О новых данных по безопасности
медицинских изделий,
регистрационное удостоверение
№ ФСЗ 2011/11151

Сообщение по безопасности на местах

Зарядное устройство модели 37751 компании «Медтроник» (Medtronic)

Внутренний номер ООО «Медтроник»: FA735 Этап II

Рисунок 1

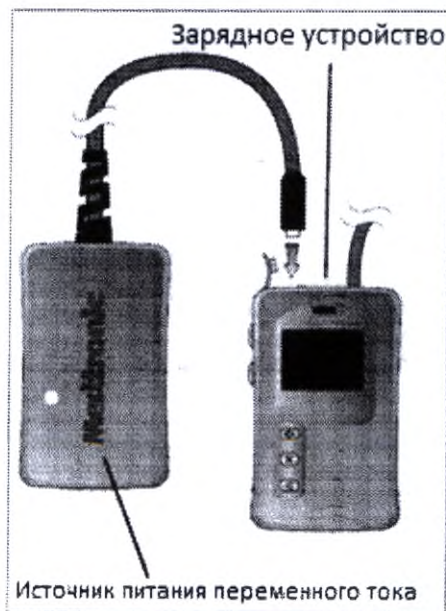
Реализация недавно изготовленных зарядных устройств модели 37751 с измененной конструкцией, в результате которой проблемы с звуковым сигналом и бездействием были решены, началась в октябре 2018 г. Зарядные устройства, изготовленные с измененной конструкцией, будут отличаться от устройств, изготовленных до изменения конструкции, серийными номерами. Серийные номера изделий с измененной конструкцией будут начинаться на «5» (например, «NKA5» или «NKU5»).

- Для изделий, изготовленных до изменения конструкции (серийные номера начинаются с «4» [например, «NKA4» или «NKU4»]):

- Чтобы предотвратить данное состояние ошибки при отсутствии ответа, перед началом сеанса подзарядки нейростимулятора зарядное устройство следует подключить к источнику питания переменного тока (совместив белые треугольники) и не отключать до завершения сеанса зарядки (см. Рис. 1). Примечание: если зарядное устройство заряжено, источник питания переменного тока подключать к розетке не нужно.

- Для изделий, изготовленных после изменения конструкции (серийные номера начинаются с «5» [например, «NKA5» или «NKU5»]):
 - Следуйте инструкциям, прилагаемым к руководству пользователя по системе зарядки, поставляемым в комплекте с изделием. Инструкции в руководстве пользователя не требуют подключения зарядного устройства к источнику питания переменного тока для проведения сеанса подзарядки.
